<b>Title - Sujet</b> Agrandissement quai des traversiers	
<b>Solicitation No. - N° de l'invitation</b> EE519-220842/A	<b>Amendment No. - N° modif.</b> 005
<b>Client Reference No. - N° de référence du client</b> R.115132.100	<b>Date</b> 2021-10-26
<b>GETS Reference No. - N° de référence de SEAG</b> PW-\$QCM-032-18217	
<b>File No. - N° de dossier</b> QCM-1-44065 (032)	<b>CCC No./N° CCC - FMS No./N° VME</b>
<b>Solicitation Closes - L'invitation prend fin</b> <b>at - à 02:00 PM</b> Eastern Daylight Saving Time EDT <b>on - le 2021-11-02</b> Heure Avancée de l'Est HAE	
<b>F.O.B. - F.A.B.</b>	
<b>Plant-Usine:</b> <input type="checkbox"/> <b>Destination:</b> <input checked="" type="checkbox"/> <b>Other-Autre:</b> <input type="checkbox"/>	
<b>Address Enquiries to: - Adresser toutes questions à:</b> Girard, Isabelle	<b>Buyer Id - Id de l'acheteur</b> qcm032
<b>Telephone No. - N° de téléphone</b> (418) 580-3551 ( )	<b>FAX No. - N° de FAX</b> ( ) -

## **Modification-005**

### **Extension du quai, renforcement et nouvelles défenses Cap-aux-Meules, Québec**

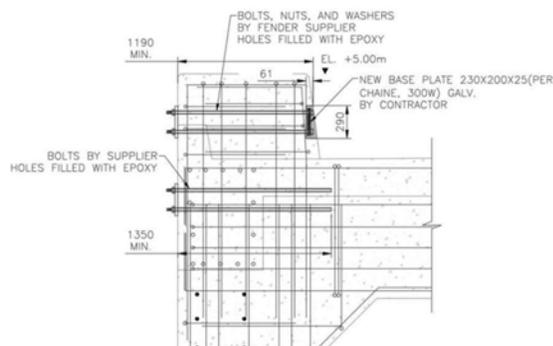
**Question 29 :** La réponse à la question 12 contredit l'information aux plans, qu'elle information prime?

**Réponse 29 :** Pour les ancrages inférieurs montrés au dessin, les plaques seront fournies par le fournisseur tel que sur les plans. Pour les ancrages supérieurs de chaîne, étant donné la nécessité d'un percement dans le béton existant, nous recommandons, à ce stade, de prévoir pour chaque défense soit une plaque arrière 1020x235x30mm ou soit deux plaques arrière 230x200x25mm à poser dans une engravure à réaliser dans le béton existant :

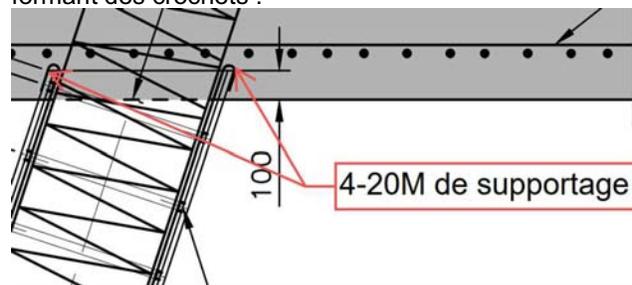
**Question 34 :** Au Feuillet C21, Connexion des pieux – Détail type, 4-20M sont identifiées alors que sur la coupe A il y est indiqué 12-35M. Est-ce que ces indications ne devraient-elles pas correspondre? Ou alors, y a-t-il une transition des 4-20M vers les 12-35M sur un détail quelconque que ne vois pas?

**Réponse 34 :** Les 4-20M sont des supports de construction formant un panier pour retenir la cage d'armature (elle-même constituée de 12-25M). Ces 4-20M prennent appuis sur le sommet du tube en formant des crochets :

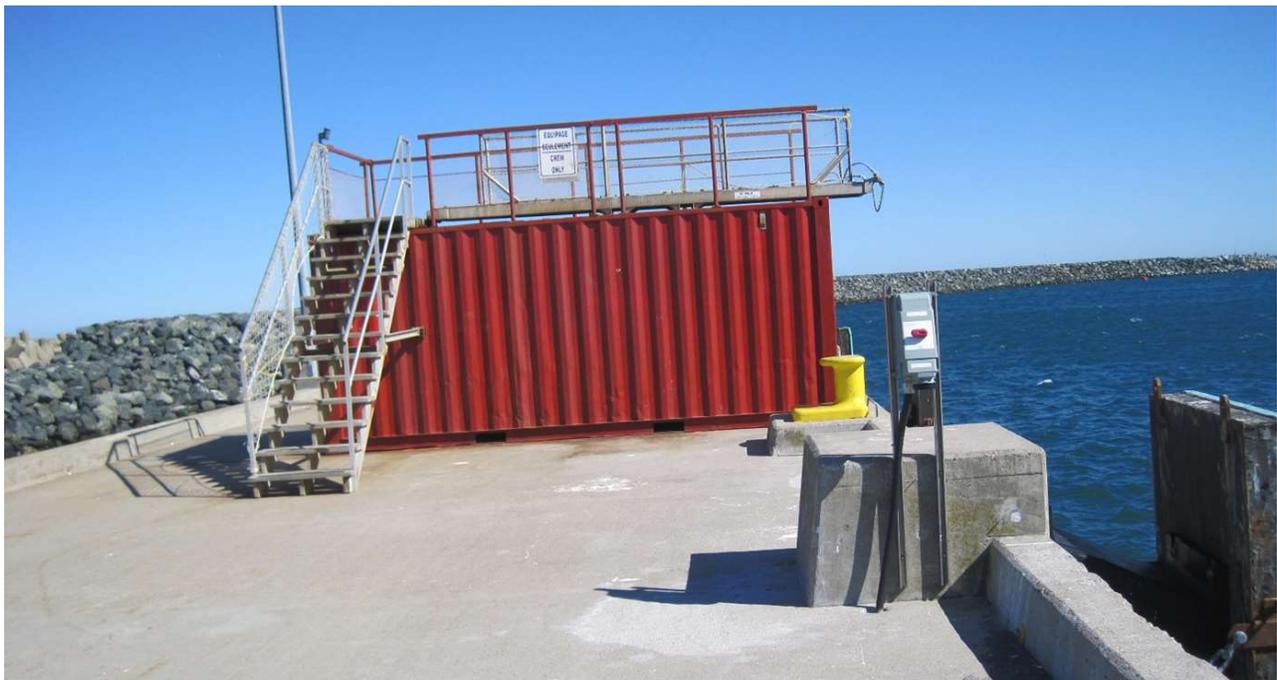
**Question 25 :** Est-ce possible de déplacer le conteneur et l'escalier situé entre les axes 19 et 22 au feuillet C04, si oui qu'elle est le poids de celui-ci?

**Réponse 25 :** C'est possible. La procédure devra être soumise au Représentant du Ministère. Considérer que le container 20 pieds est vide (2230kg). Voir photos jointes.

ARMATURE DU TABLIER ET  
DUO D'AXE CIRCULAIRE  
DECK REINFORCING  
AND CIRCULAR DOHHIN

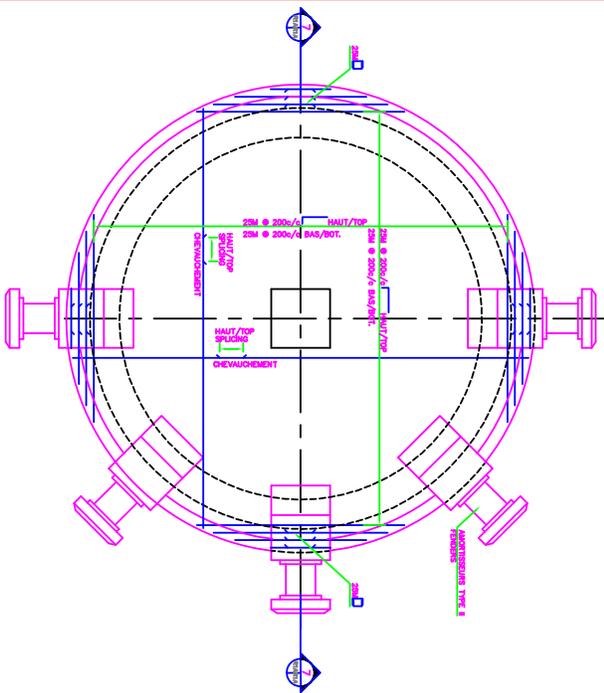
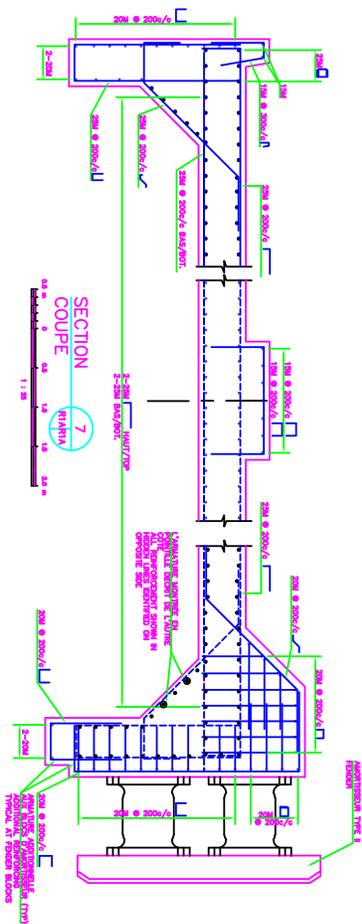
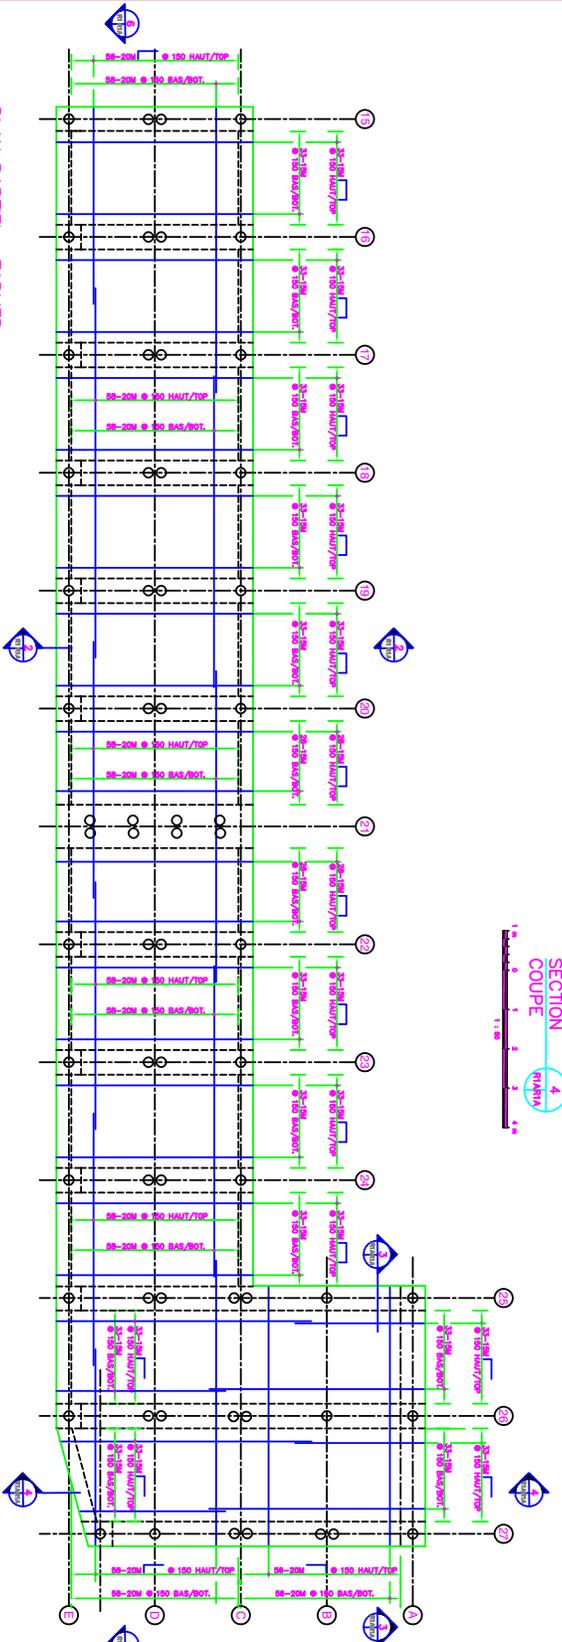
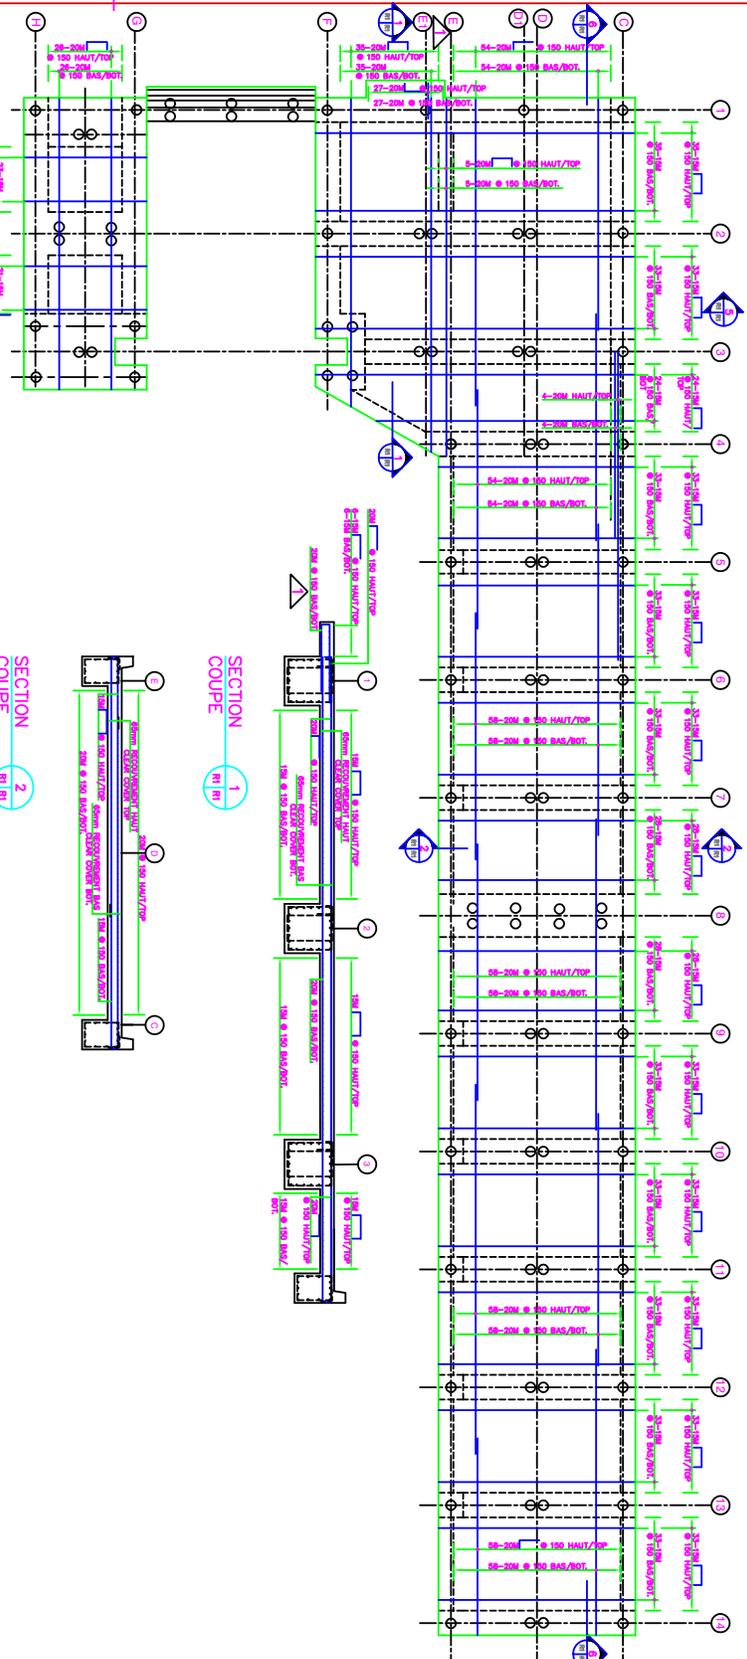
**Question 32 :** Est-il possible d'avoir les plans de ferrailage du quai existant afin de pouvoir vérifier sa capacité portante?

**Réponse 32 :** Voir fichiers DWG joints.
